2570.F33.500/8

2570.F33.900/6

01/2015 →

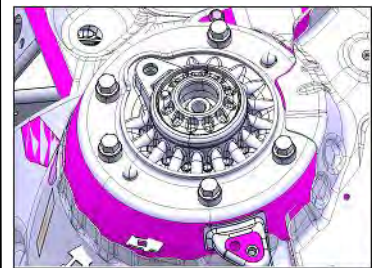
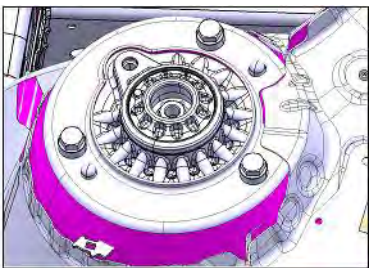
- ATTENTION : Change at 01/2015 on the shock absorbers jigs 2570.5006 & 2570.5007.
The jig 2570.5017 shall not be used for XDRIVE Model.
A complementary set 2570.F20.500/13 or a complete set 2570.F20.510 are needed.
- ATTENTION : Modifications à partir de 01/2015 sur les amortisseurs avant (Rep. 6 & 7).
La pièce 2570.5017 ne doit pas être utilisée pour les modèles XDRIVE.
Il est necessaire d'avoir le complément 2570.F20.500/13 ou le montage complet 2570.F20.510.

XDRIVE

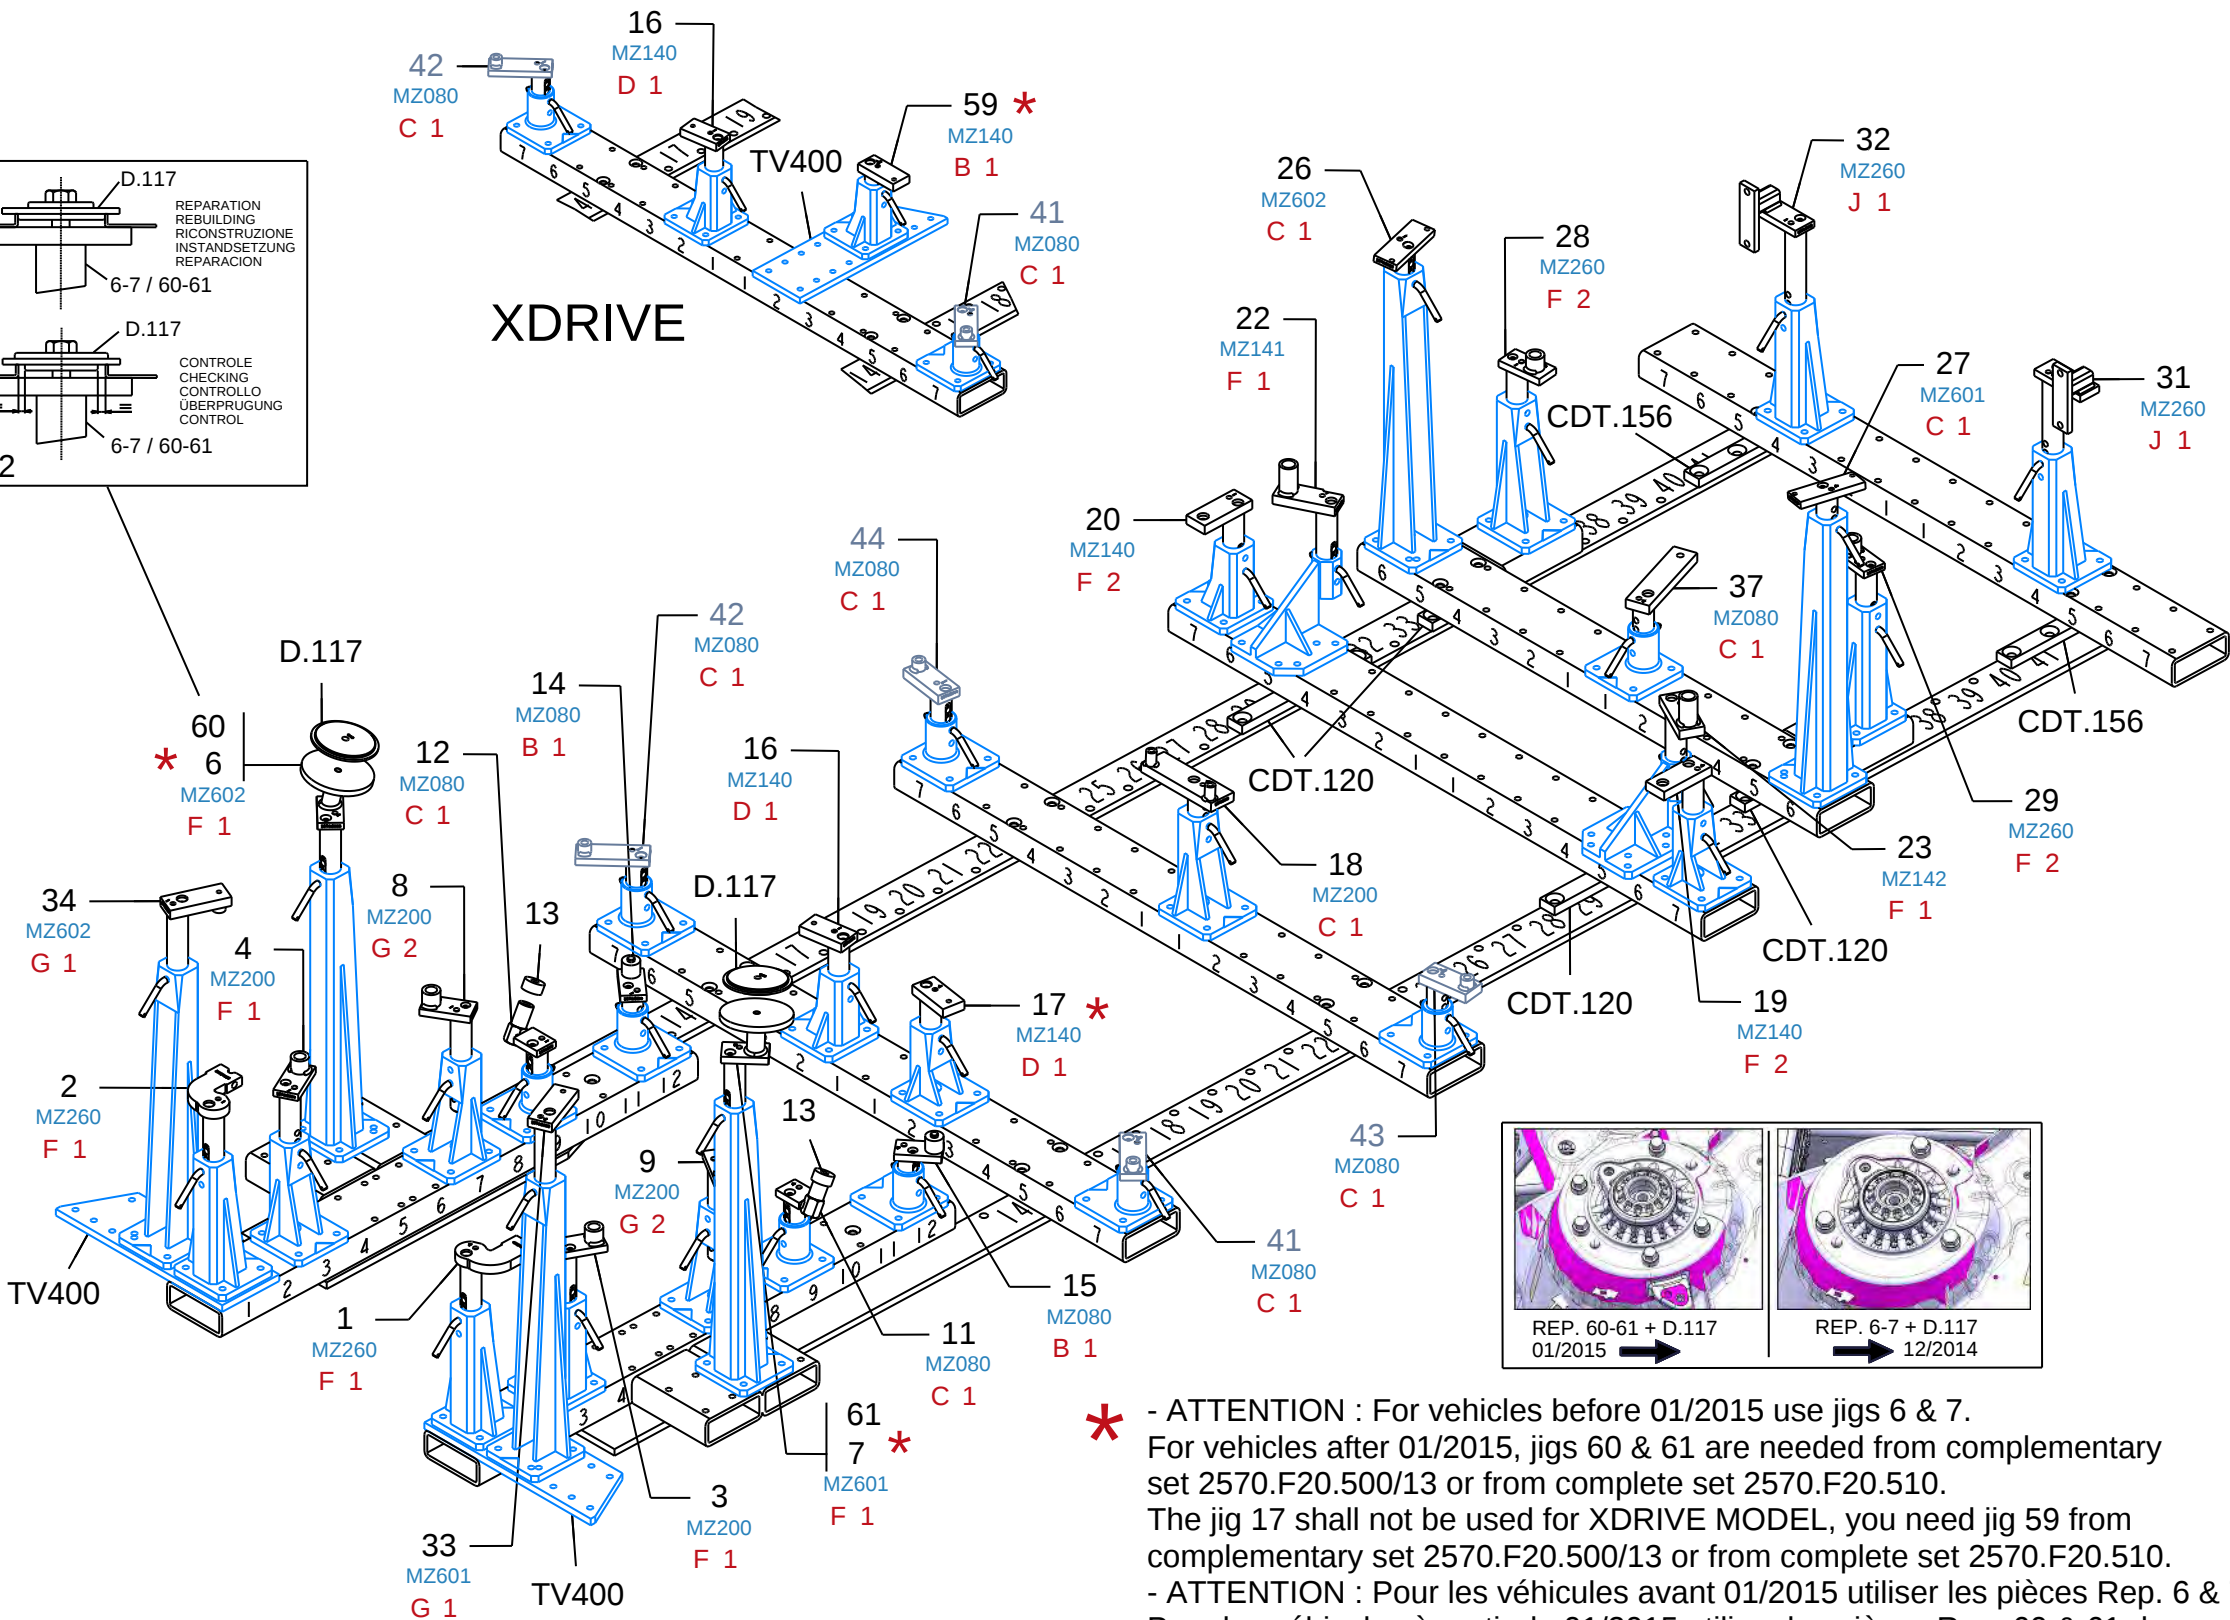
* - ATTENTION : For vehicles before 01/2015 use jigs 6 & 7.
For vehicles after 01/2015, jigs 60 & 61 are needed from complementary set 2570.F20.500/13 or from complete set 2570.F20.510.
The jig 17 shall not be used for XDRIVE MODEL, you need jig 59 from complementary set 2570.F20.500/13 or from complete set 2570.F20.510.
- ATTENTION : Pour les véhicules avant 01/2015 utiliser les pièces Rep. 6 & 7.
Pour les véhicules à partir de 01/2015 utiliser les pièces Rep. 60 & 61 du complément 2570.F20.500/13 ou du montage complet 2570.F20.510.
La pièce Rep. 17 ne doit pas être utilisée pour les modèles XDRIVE, il faut la pièce Rep. 59 du complément 2570.F20.500/13 ou du montage complet 2570.F20.510.
